# 伊方発電所 原子炉施設保安規定変更認可申請について

## 「組織変更に伴う変更」

令和2年12月9日  
四国電力株式会社

# 伊方発電所 原子炉施設保安規定変更認可申請について(1/9)

変更比較表(第4条(保安に関する組織) 図4 抜粋)

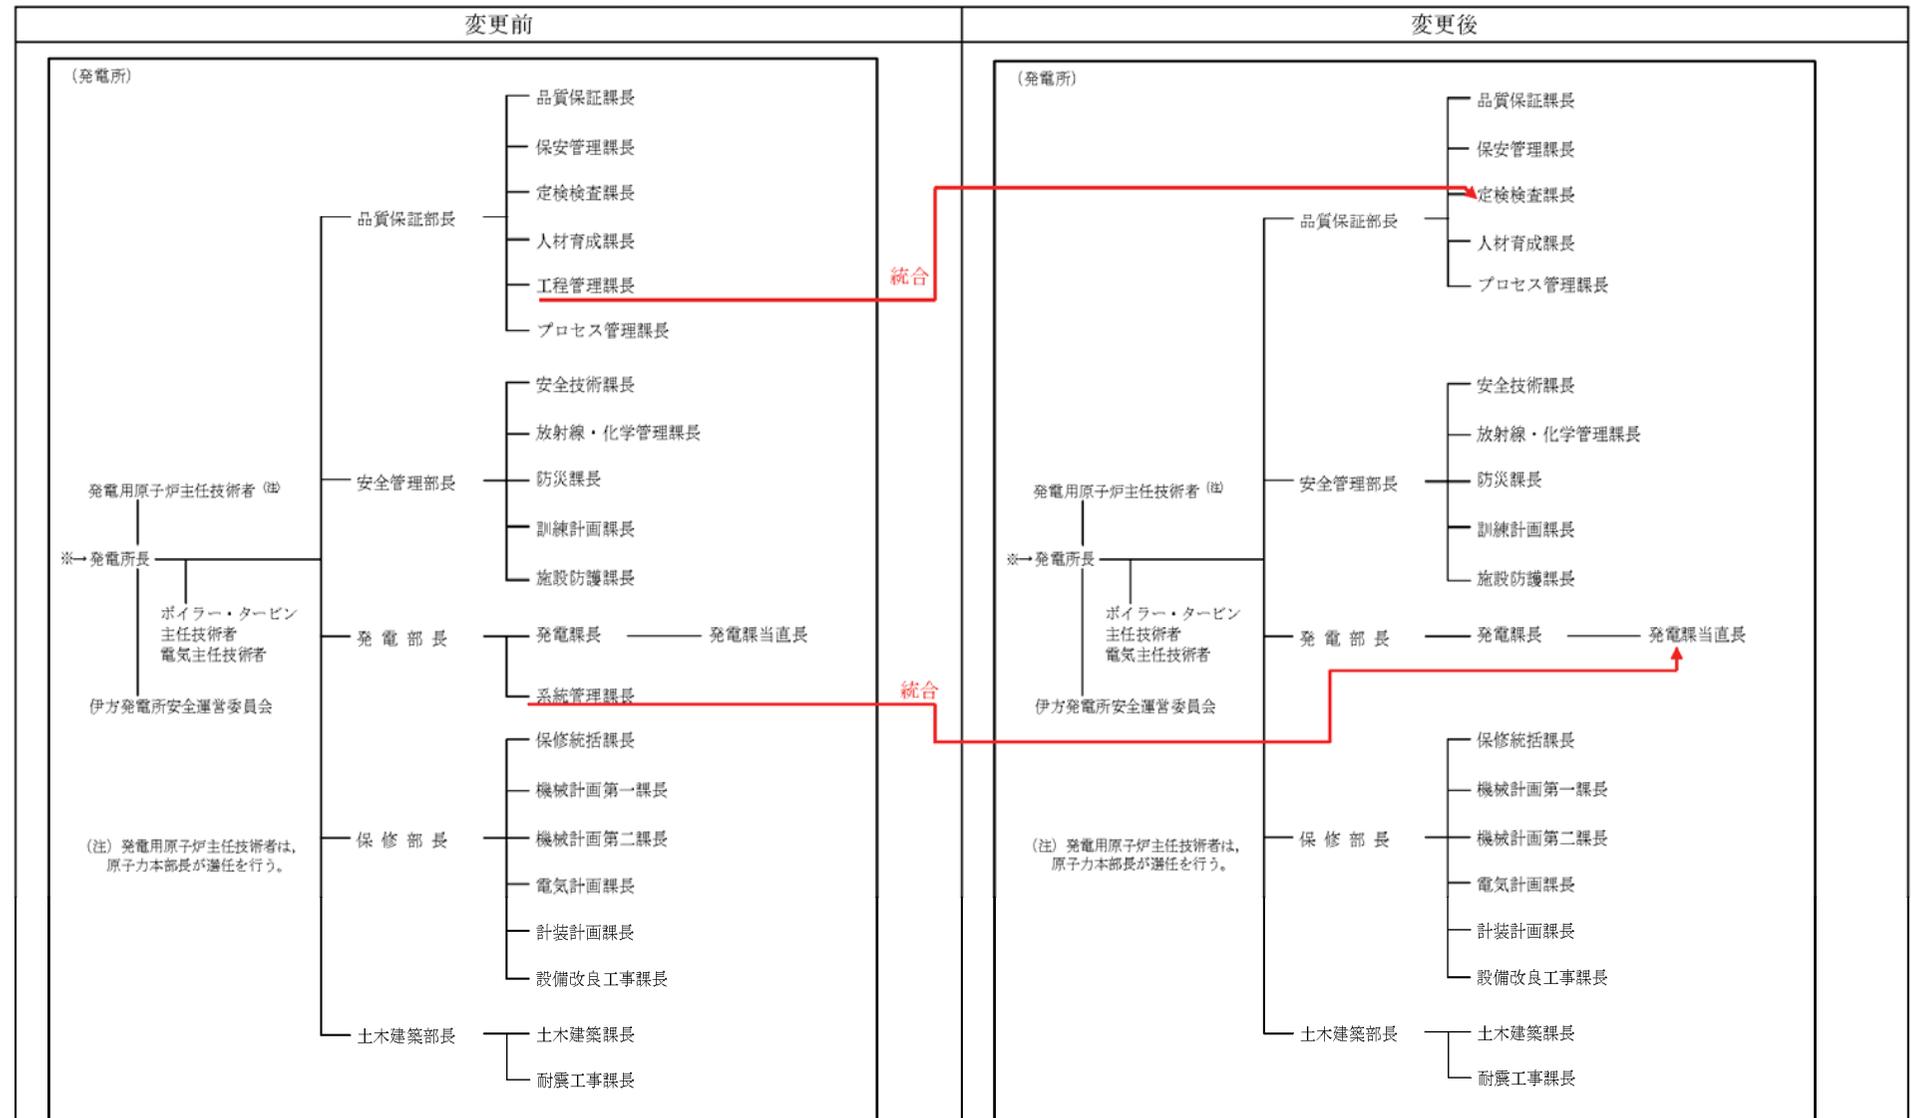
伊方発電所における組織変更として、定期事業者検査および原子炉施設の保修、改造作業における工程管理業務を実施する組織ならびに原子炉施設の系統管理業務を実施する組織をそれぞれ統合することとし、関連する保安規定条文の変更を行う。

- ・第4条, 第204条(保安に関する組織)
- ・第5条, 第205条(保安に関する職務)
- ・第7条, 第207条(伊方発電所安全運営委員会)
- ・第12条の2, 第212条の2(運転管理業務)

個別業務を定める保安規定第4章(運転管理), 第5章(燃料管理), 第6章(放射性廃棄物管理), 第7章(放射線管理), 第8章(施設管理), 第9章(非常時の措置)の実施項目に変更はなく, **変更後組織の業務は変更前組織の必要な業務を網羅する。**
